OPTISCHE UNTERSCHIEDE DER SPANNROLLE 55766

TECHNISCHE INFO NR. 1963

2.0 TDI, 2.0 TDI 16V

Bild 1: 55766 (alte Ausführung)

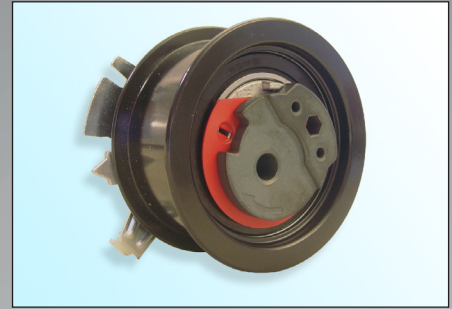
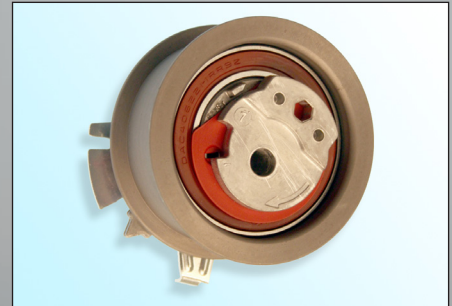
Aufgrund der ständigen Weiterentwicklung unserer Produkte wurde die Spannrolle 55766 modifiziert.

Diese Technische Information zeigt die optischen Merkmale der alten Ausführung und der neuen Ausführung.

- Exzenter aus Sintermetall
- Oberflächenbeschichtung E-Coat (schwarz)
- schwarze Lagerdichtung

- Exzenter aus gegossenem Aluminium
- Oberflächenbeschichtung Zink-Phosphor (hellbraun)
- braune oder schwarze Lagerdichtung

Die alte Ausführung der Spannrolle entfällt nicht und kann weiterhin verwendet und nach Angaben der Fahrzeughersteller montiert werden! Bei der Montage der neuen Ausführung darauf achten, dass die Oberflächenbeschichtung der Spannrolle nicht beschädigt wird!
